日本原子力研究開発機構大洗研究所(南地区)の 核燃料物質使用変更許可申請等について

照射燃料試験施設（AGF）における
福島第一原子力発電所（1F）の汚染水の分析の追加、
線量評価に関する記載の適正化及び設備の撤去について

令和4年12月16日

国立研究開発法人日本原子力研究開発機構
大洗研究所 燃料材料開発部

窒素供給設備の配置及び写真

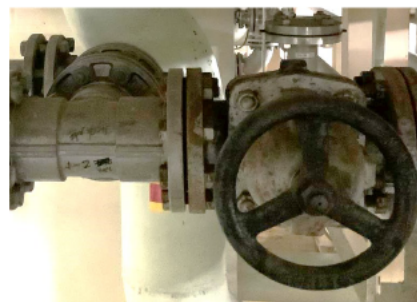
窒素ガス供給設備は、セルボックス内の雰囲気空気雰囲気から窒素雰囲気に変えるために許可を受けたものであり、給気ライン側に設置されている設備である。今後使用する予定がないことから、撤去を行う。

①本文 7-3 使用施設の設備について窒素ガス供給設備を削除する。

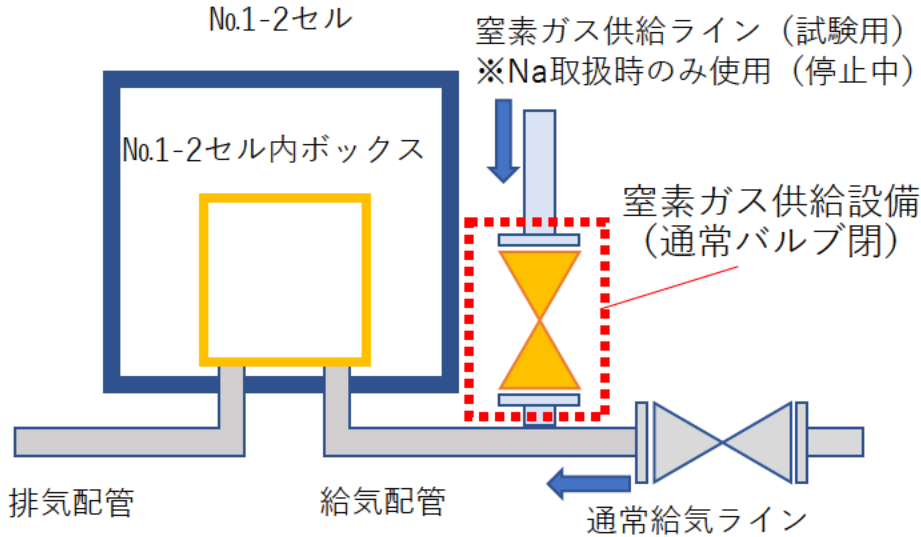
②添付書類1 3.1火災事故について窒素ガス供給設備に係る記載を削除する。

セルは、鉄筋コンクリート、鋼板、鉛等の耐火構造で、また、セル内ボックスも全てステンレス鋼製であり、セル内ボックスに付属する諸装置も大部分は不燃性のもので、セル内ボックス自体からの火災は考えられない。~~また、セル内ボックス内でナトリウム、有機溶媒等の可燃性物質を取り扱う場合には、必要に応じて中の空気を窒素に置換することによりこれらの物質に起因する火災の発生を防ぐ対策としている。~~

窒素ガス供給設備については、照射後試験としてナトリウムの取扱いを行う際にセルボックス内を窒素置換するための試験設備になります。
ナトリウムの取扱いが終了しているため、今回の申請において窒素供給設備についても削除いたします。

窒素ガス供給設備の配置概略図

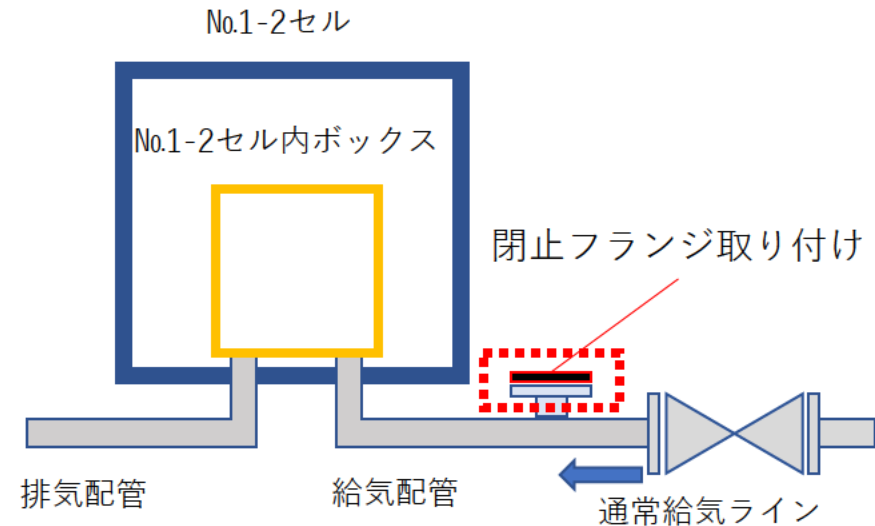
窒素ガス供給設備の撤去

【撤去前】

【撤去後】

【作業フロー】

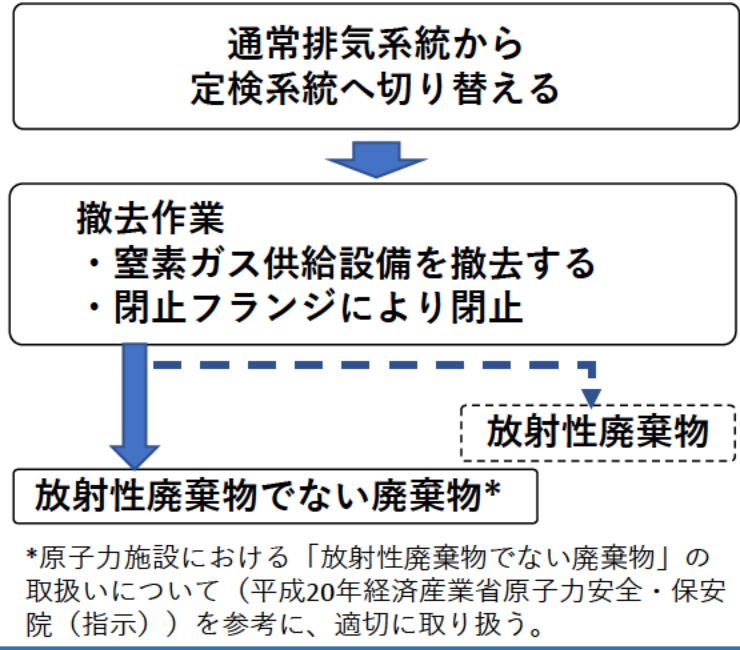
*原子力施設における「放射性廃棄物でない廃棄物」の取扱いについて（平成20年経済産業省原子力安全・保安院（指示））を参考に、適切に取り扱う。

- ・撤去作業は、ドライバーやレンチ等の手工具等を用いてネジやボルトを取り外し行う。
- ・作業については、保安規定に基づき作業実施方法、放射線管理、放射性廃棄物管理、作業の安全管理、実施体制、非常時の対応等を記載した放射線作業計画書に基づき実施する。
